Doposażenie świateł dziennych w pojazdach w sygnał PWM

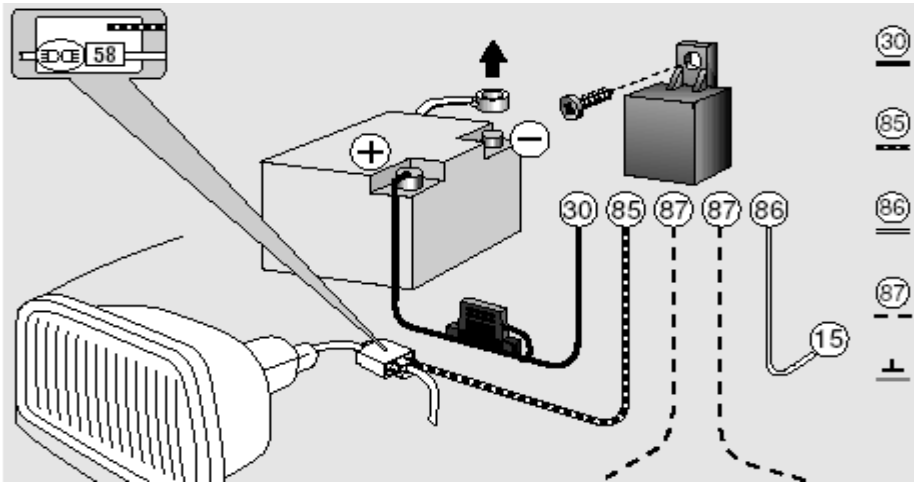
Przy dozbrajaniu świateł dziennych może dojść do tego, że przekaźnik zmiany zawarty w dostawie fabrycznej będzie "terkotać" przy załączonym oświetleniu samochodu. Ponieważ kilku producentów pojazdów zasila światła pozycyjne sygnałem modulacji szerokości impulsów (PWM; szybkie włączanie i wyłączanie odbiornika, czym regulowana jest moc), konieczne jest zamontowanie przekaźnika zwłocznego.

Tło:
aktywacja świateł dziennych odbywa się poprzez załączenie zapłonu, przy załączaniu świateł mijania światła dzienne automatycznie gasną. Załączanie to zapewnia przekaźnik, który przyłączony jest kontaktem masowym przekaźnika na zacisku 58(światła pozycyjne) (patrz schemat przyłączeniowy). Tutaj poprzez zmienny sygnał PWM, ponieważ cewka przekaźnika nie jest trwale zasilana napięciem, może dojść do wyżej opisanego błędnego działania.

Pomoc:
jeśli wystąpi powyżej opisane błędne działanie, wymienić dostarczony przekaźnik na przekaźnik z oporem równoległym do cewki, na przykład na: 4RD 007 794-031 (przekaźnik zmian 12V z uchwytem).
